1.1 CONCEPTO TÉCNICO No. CT:	5853
1.2 ÁREA:	Técnica y de Gestión
1.3 COORDINACIÓN:	Investigación y Desarrollo
1.4 REFERENCIA CRUZADA RADICADO FOPAE:	2010ER8301
1.5 RESPUESTA OFICIAL No.	RO – 42634

2.1 SOLICITANTE:	Curaduría Urbana No. 3, Espinosa y Restrepo S.A.
2.2 PROYECTO:	Altos del Cerro
2.3 LOCALIDAD:	2. Chapinero
2.4 UPZ:	90 – Pardo Rubio
2.5 BARRIO O SECTOR CATASTRAL:	La Salle
2.6 DIRECCIÓN:	Calle 60A No. 1A-75, Calle 60A No. 1A-31, Diagonal 60 Bis No. 1-83
2.7 CHIP:	AAA0090BOPP, AAA0090BOHY, AAA0090BOFT
2.8 ÁREA (Ha):	0.75
2.9 FECHA DE EMISIÓN:	06 de julio de 2010
2.10 EJECUTOR DEL ESTUDIO:	ESPINOSA Y RESTREPO & CIA.

El presente concepto técnico corresponde a la CUARTA revisión realizada por la Dirección de Prevención y Atención de Emergencias al estudio de Amenaza y Riesgo por Fenómenos de Remoción en Masa FASE II del Proyecto "Altos del Cerro", ubicado en la Calle 60A No. 1A-75, Calle 60A No. 1A-31 y Diagonal 60 Bis No. 1-83 de la Localidad de Chapinero, en cumplimiento a lo estipulado en el Artículo 141 del Decreto 190 de 2004 y en el marco de lo establecido en la Resolución 227 de julio 13 de 2006, por estar localizado en una zona de

Figura 1. Localización General del Proyecto "Altos del Cerro", ubicado en la localidad de Chapinero, en el Plano Normativo de Amenaza por Remoción en Masa (Decreto 190 de 2004).

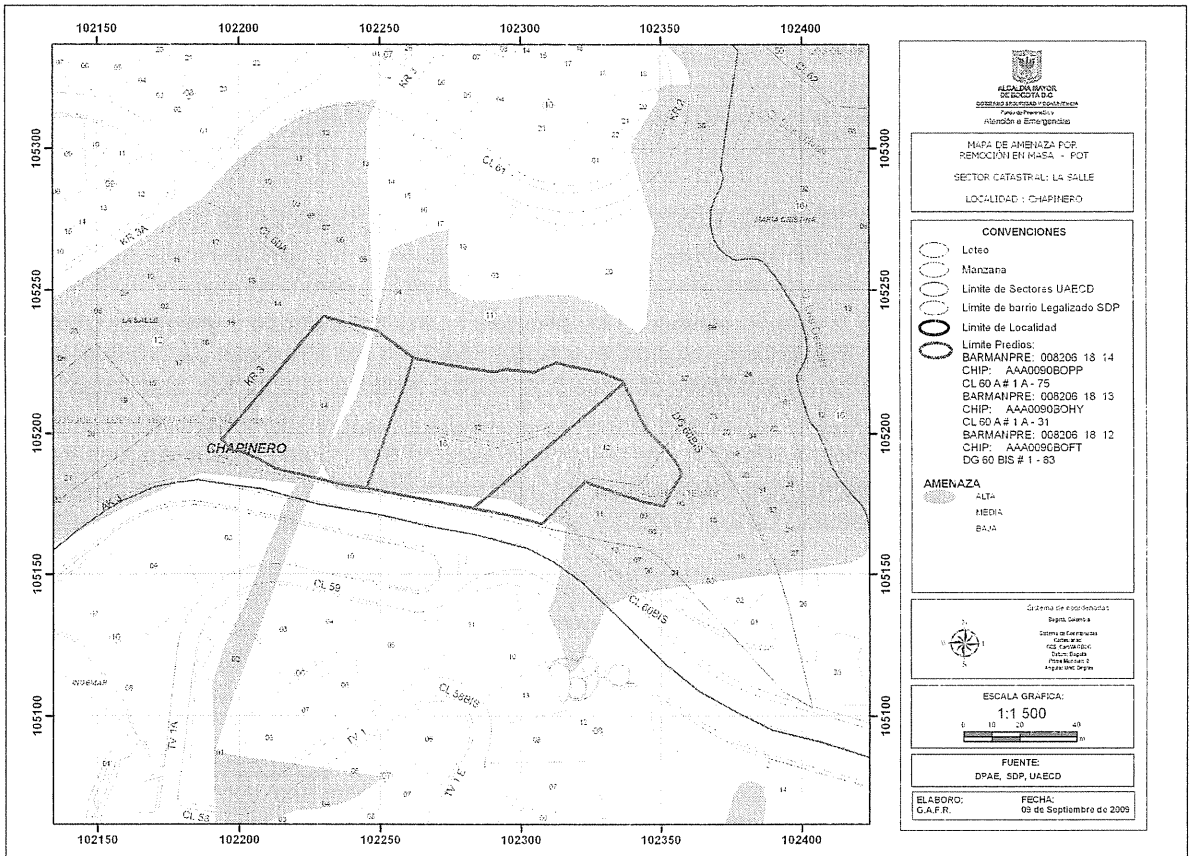
Se ha incluido un sector que de acuerdo con la convenciones utilizadas presenta una unidad geológica denomina "Zona Verde", la cual carece de descripción que la identifique. La DPAE recuerda que se está presentando un plano geológico y no uno de cobertura vegetal por lo que se deberá evaluar este aspecto por parte del Consultor. Por otra parte esta zona no se encuentra detallada en los perfiles por lo que se entiende que aunque hace parte del área de influencia del proyecto, las obras planteadas en el proyecto urbanístico se limitan al polígono presentado en la Figura 1 del presente concepto técnico.

La denominada zona verde en el plano geológico ha sido cambiada y ahora se presentan las unidades Arc-1, Esc-2 y Arn-2. Se recalca nuevamente que esta zona no se encuentra detallada en los perfiles por lo que se entiende que aunque hace parte del área de influencia del proyecto, las obras planteadas en el proyecto urbanístico se limitan al polígono presentado en la Figura 1 del presente concepto técnico.
